44F-09-021

## 不具合連絡書

連絡受理日		2012/09/28 10:28:01															
不具合受付者名		品質保証部品質保証三課品質保証G 佐竹 由浩															
客先名		京セラコネクタプロダクツ株式会社										連絡者名		品質管理課 小野様			
客先よりの連絡方法		郵便、電話															
受付区分		調査依頼															
仕様番号 / 品名		71 5042 999 000 000 / 5042 MALE CONTACT															
ロットNo.		1Z20SS101-09,1Z27SS101-11															
対象数量		1,000,000

## 略図(必要な場合のみ)

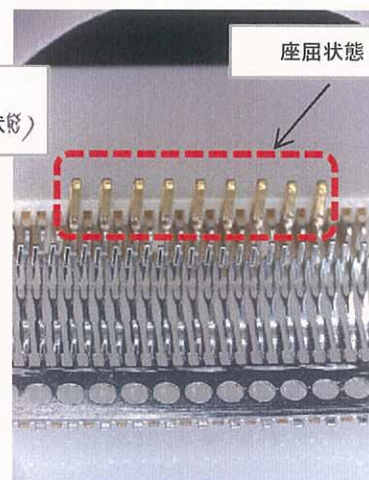
接触部の幅が広いため、INS挿入時、座屈不具合が発生
